**CCR-VIA -- COMITATO DI COORDINAMENTO REGIONALE PER LA
VALUTAZIONE D'IMPATTO AMBIENTALE**

Giudizio n° 3078 del 29/08/2019

Oggetto Impianto rifiuti speciali non pericolosi

Impianto di recupero di rifiuti speciali non pericolosi di natura prevalentemente inerte per un quantitativo superiore a 10 ton/giorno

Stralcio allegato 2 allo SPA: planimetria catastale

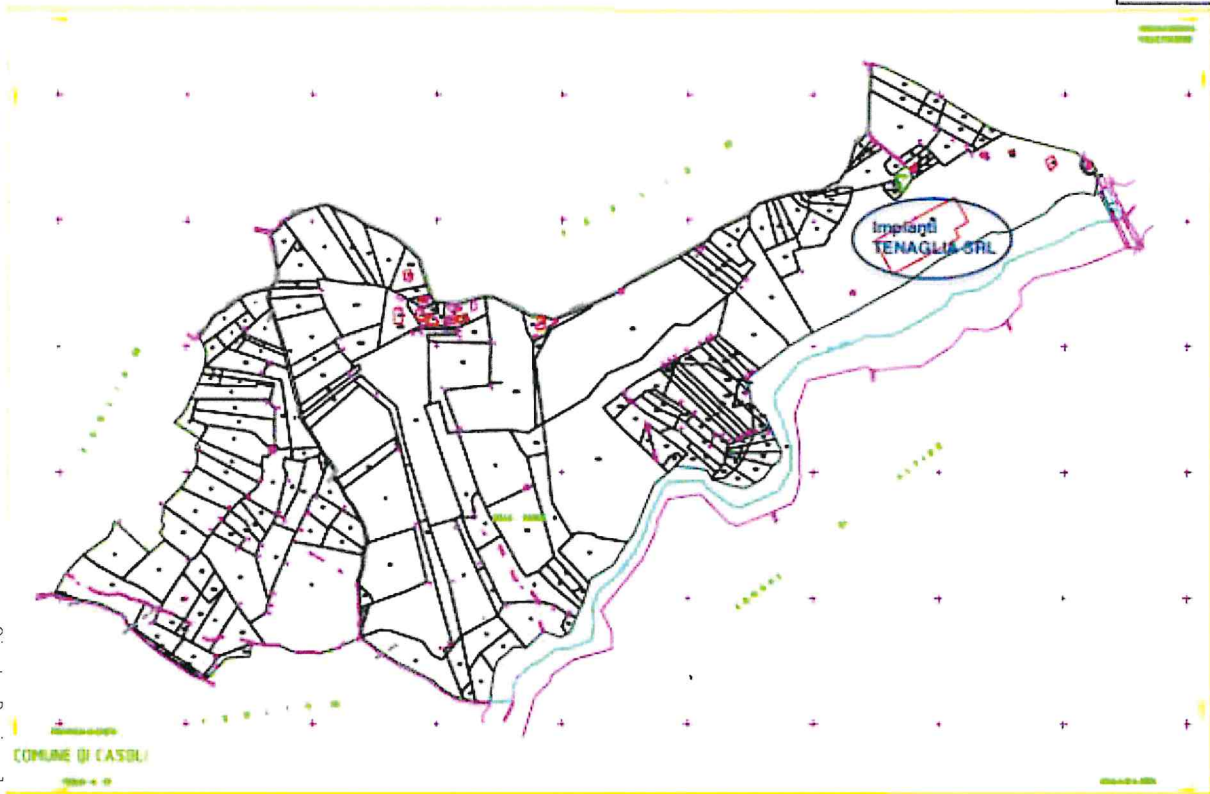
- 1) Rilievo topografico atto a dare evidenza della distanza dei confini dell' impianto dalla sponda del torrente " Rio Secco" e dalla SS n.84 ;
- 2) relazione idrogeologica sito specifica;

Stralcio Allegato 15 allo SPA :layout di progetto

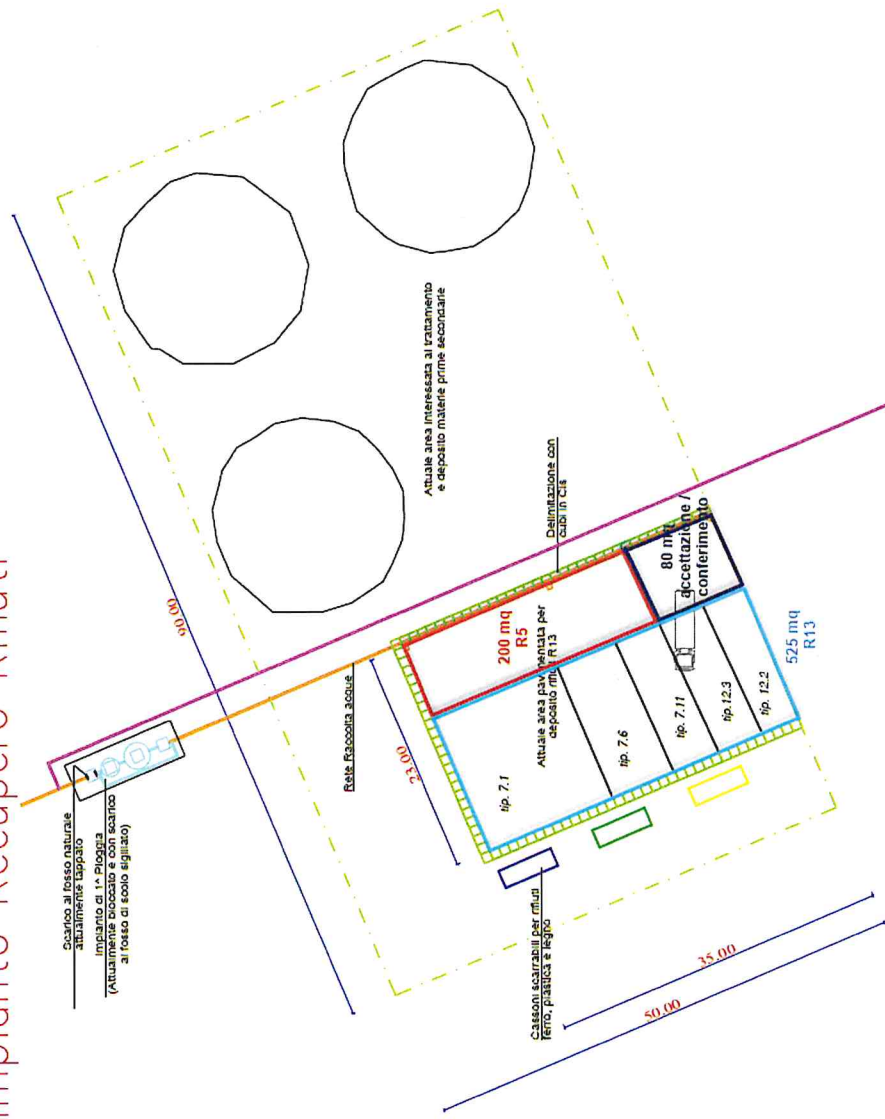
- 6) delucidazioni in merito alla nuova particella da destinare alla nuova attività;
- 7) relazione esplicitiva della tabella 7 a pagina 16 dello Studio Preliminare Ambientale da cui poter evincere la massima potenzialità dell' impianto relativamente alle operazioni R13 e R5 sia per quanto concerne la capacità istantanea che annua.

- la piantumazione di specie arboree lungo i confini perimetrali del sito anche in relazione alla nuova particella da destinare all'attività. Lo Scrivente Servizio non ha riscontrato altre informazioni su questo ampliamento negli altri elaborati relativi all'istanza.
